2026年3月3日

大生工業株式会社

LND型ラインフィルタ センターロッド材質変更のご案内

LND型ラインフィルタ全口径 標準品ならびに同標準品をベースとする特殊品

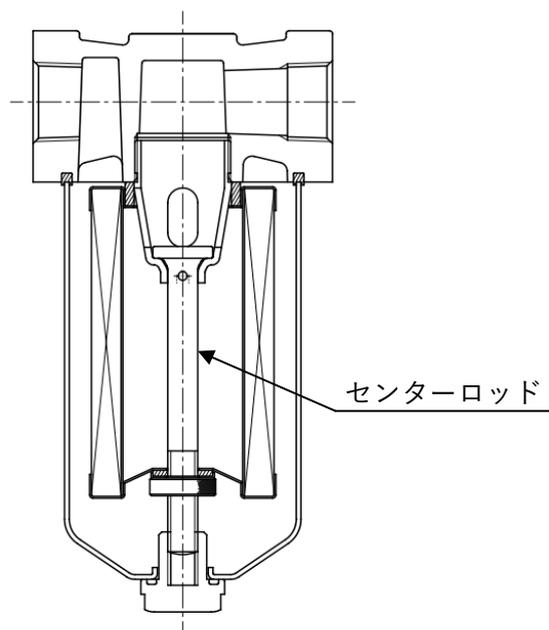
安定供給確保を目的とし、センターロッドの材質を性能・強度に影響のない同等材へ変更いたします。

変更前：SS400

変更後：SWCH10R

各口径の在庫が無くなり次第、順次切り替えとなります。
